## T43090

VAG 1.0 16V AST / AVZ & 1.4 16V AFH

Bild 1

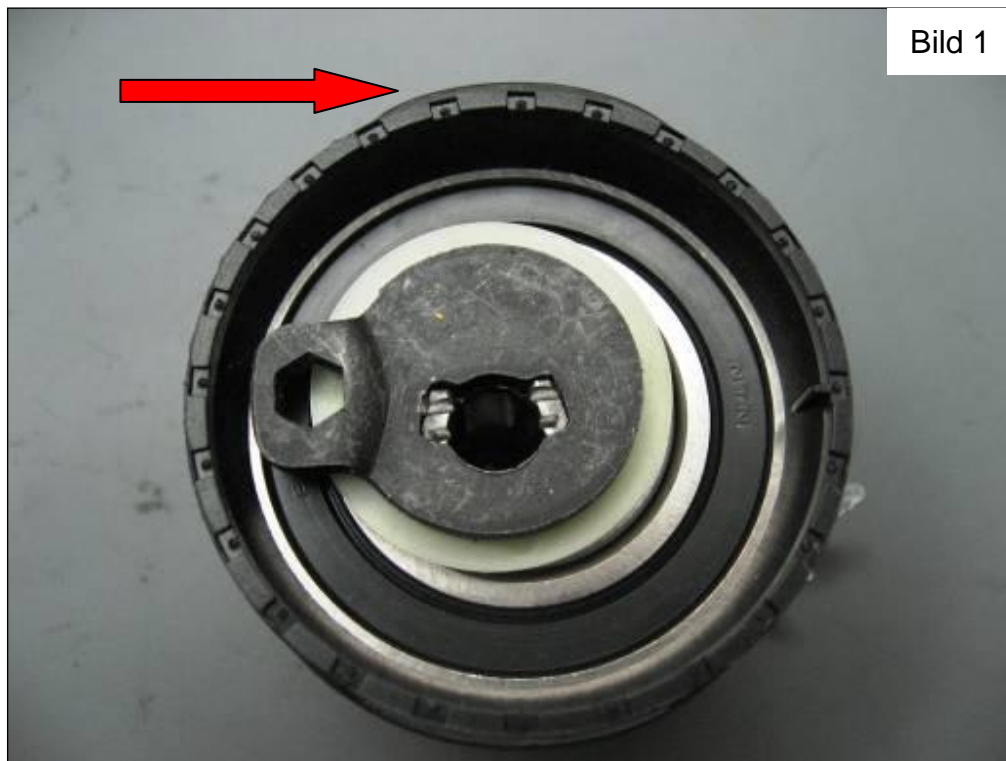
Spännrullen har en "upphöjd våg" (bild 1 och 2).

Detta är avsiktligt. "Vågorna" bidrar till att minska buller från remmen som uppstår vid ytkontakt.

När du byter kamrem ska du samtidigt montera en ny spännrulle med "vågor".
